上岡本町・下岡本町・中山町 新火葬場建設候補地説明会

新火葬場最終候補地の検討経過について

新火葬場建設にかかる主なご質問・ご意見に対する回答について

進入路検討図

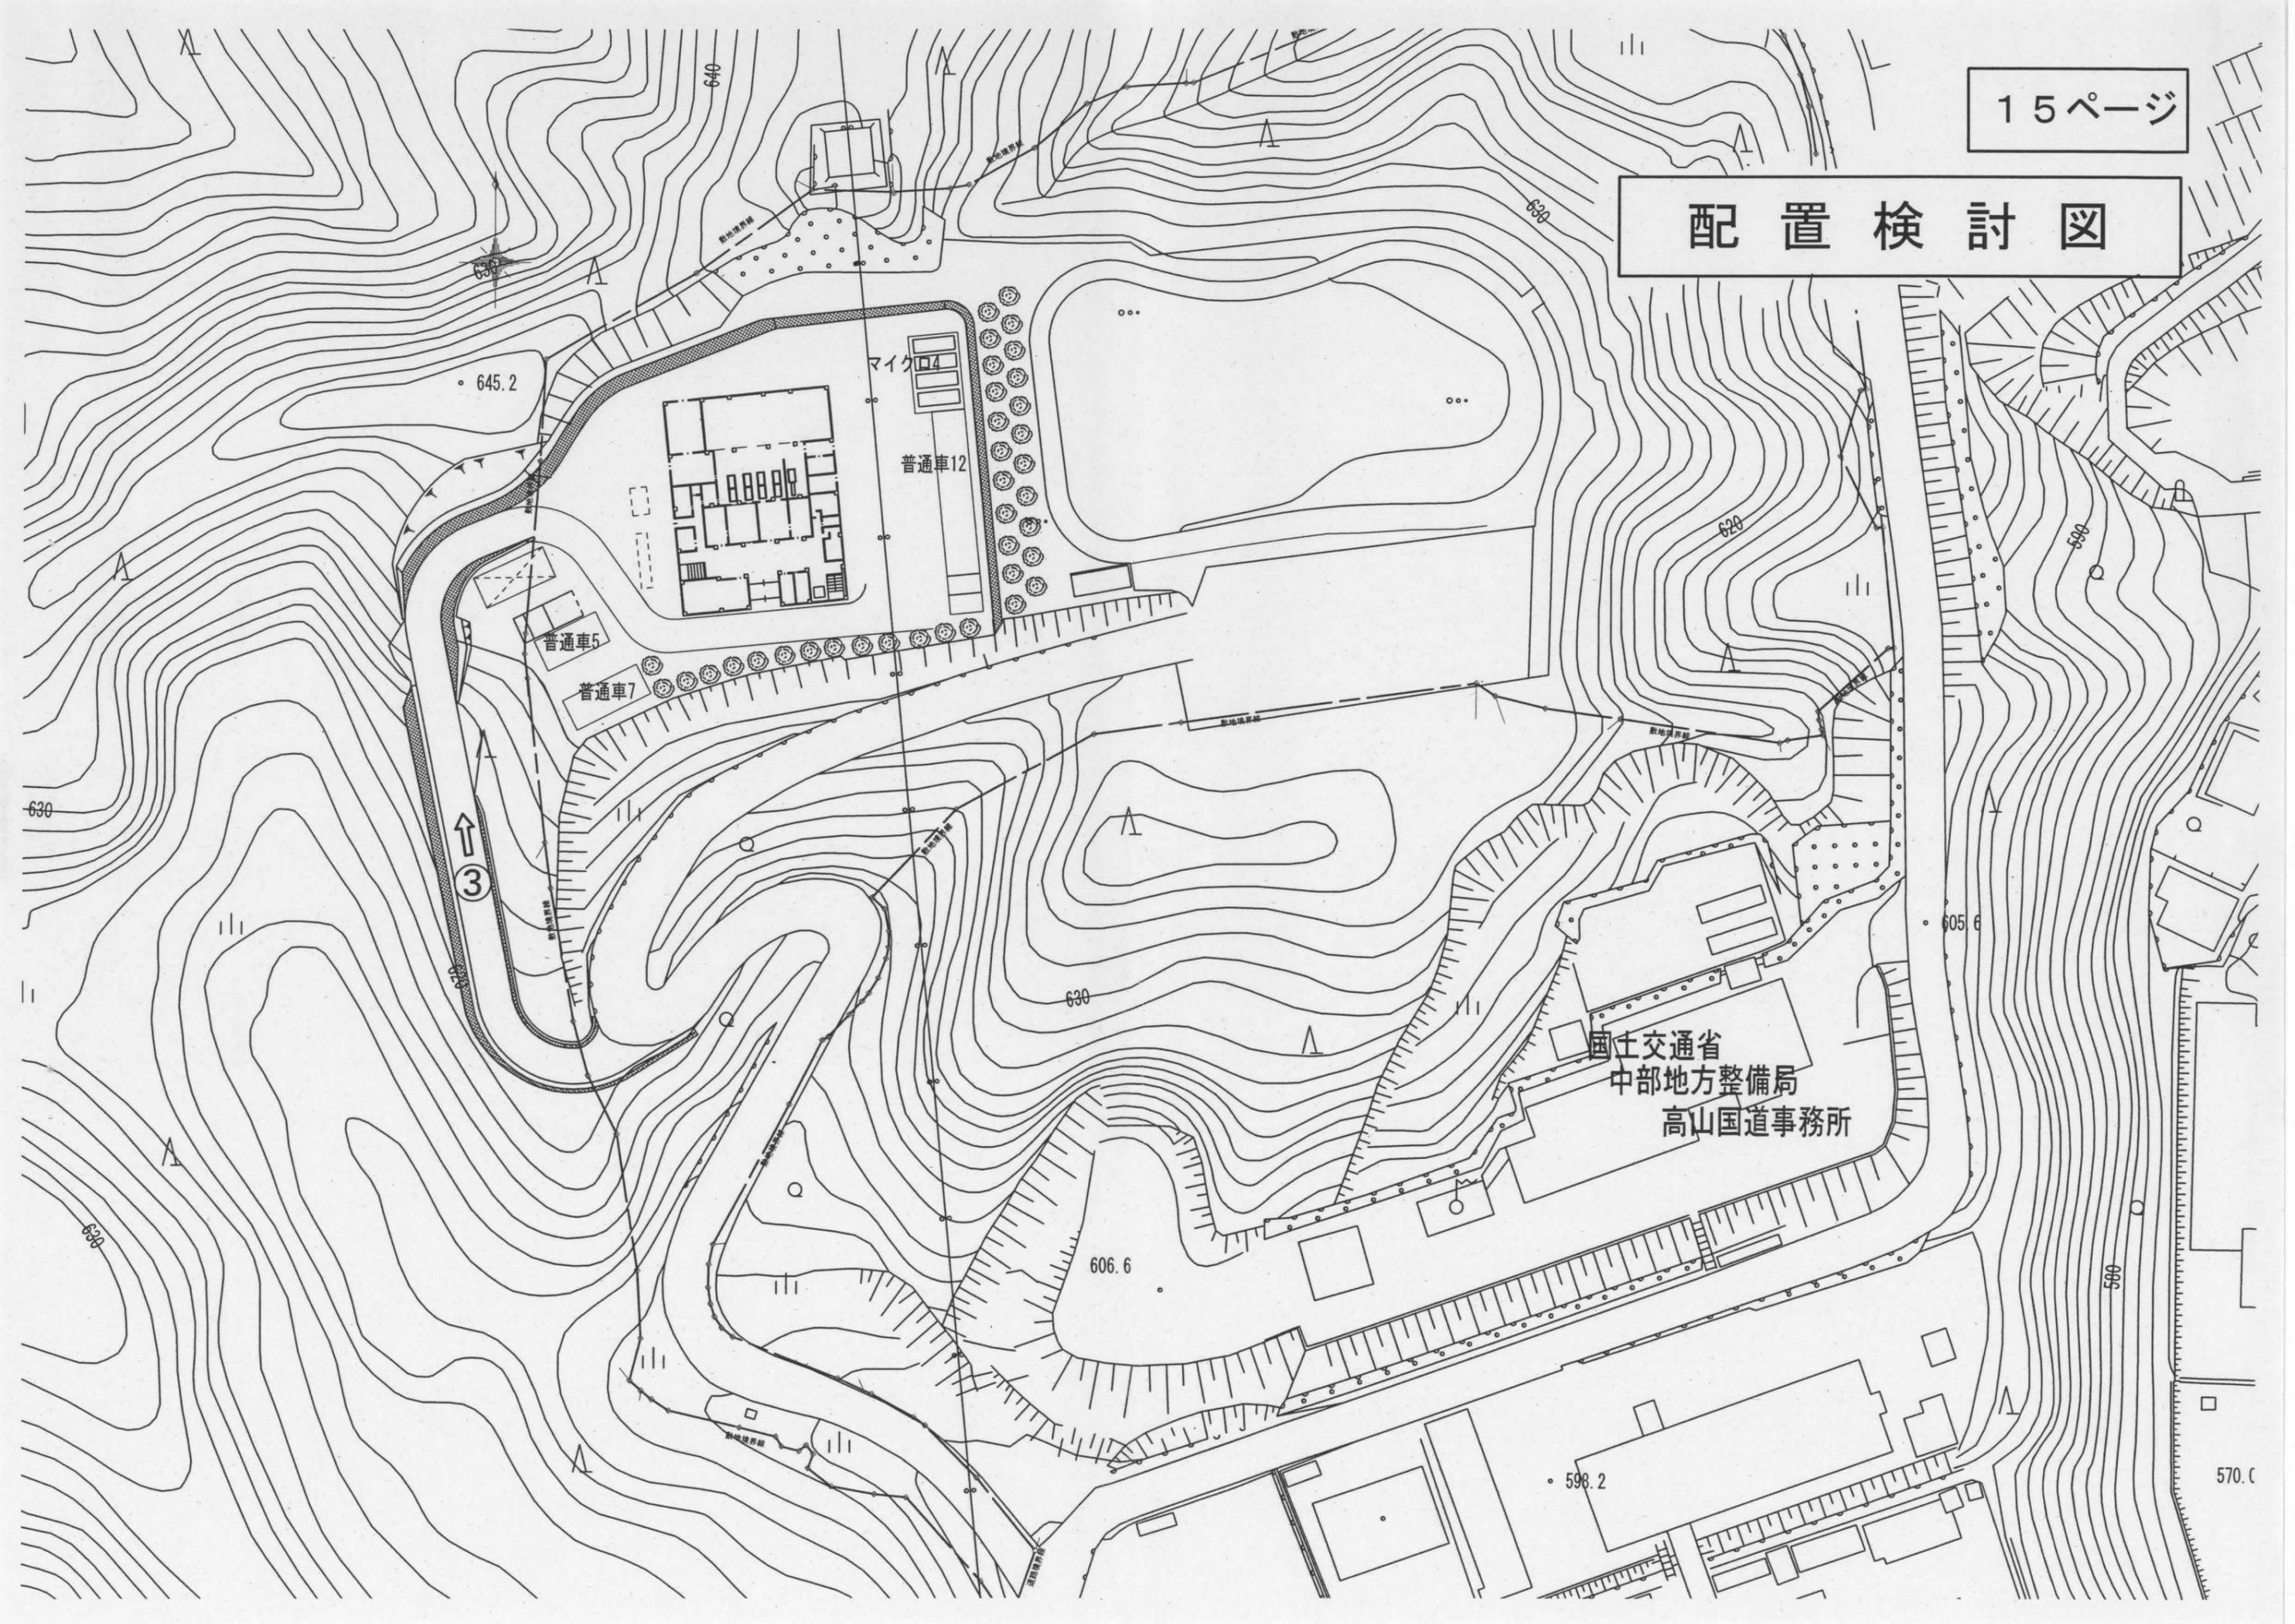
1	<p>○取付道路によっては近隣100mの範囲も変わりますので、具体的な取付道路を示してください。</p> <p>○取り付け道路も含めて、施設のイメージがわかりません。</p>	<p>進入路及び配置については、建設予定地の決定後、建設検討委員会の中で決めていくものとしていましたが、今回、下記のとおり検討を行いました。</p> <p>1 4 ページ 進入路検討図 1 5 ページ 配置検討図 1 6 ページ 施設イメージ図</p>
2	<p>○火葬を行えば必ず排ガスがでます。安全といわれますが、市の職員は煙突から出る排ガスを何時間も吸えるでしょうか。火葬場を民家等から離すのは心情だけの問題ではなく、災害時の危険性への配慮もあります。</p>	<p>火葬場の排気ガスを直接何時間も吸うという状況は想定できませんが、国のダイオキシン類削減対策指針における値を確実に下回る施設整備ができると考えています。</p> <p>災害時の危険性については、いずれの候補地においても重要な視点であり、災害時の安全に配慮した施設を整備します。</p>
3	<p>○市内の工場では朝から晩まで煙を出している場所もあります。そのことを考えれば火葬場の煙は大したことではないと思います。</p>	<p>工場などの施設からの排気については、大気汚染防止法により施設の種類・規模ごとに排出基準等が定められています。火葬場から排出される排ガスなどについての基準は法的に定められていませんが、国から指針が示されていますので、指針に沿った施設整備を考えています。</p>
4	<p>○環境省はダイオキシン類について測定することが望ましいと言っています。西洞町の現火葬場におけるダイオキシン類の調査を行い、公表してください。</p>	<p>新しい火葬場の建設地が決定された後、建設地において環境影響調査を行う予定です。現在の火葬場における調査は考えておりません。</p>
